改善箇所説明図

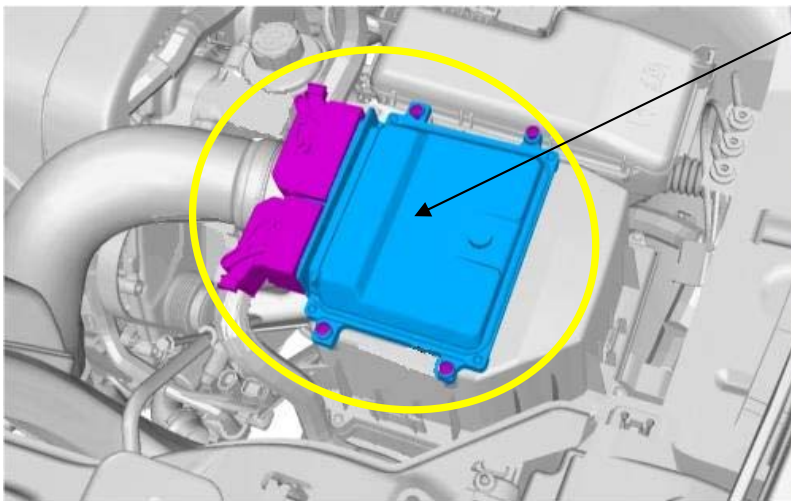
基準不適合発生箇所

エンジンの制御プログラムが不適切なため、エンジン始動時に、空調制御用コンピュータへ誤った信号が伝達される場合がある。そのため、デフロスタ(前面ガラスの水滴等の曇りを除去するための装置)が作動しなくなり、最悪の場合、前面ガラスの曇りが取れず、前方の視界が確保できなくなるおそれがある。

改善の内容

全車両、エンジンの制御プログラムを対策したプログラムに書き換える。

左側ストラットタワー部へ黄色ペイントを塗布する。
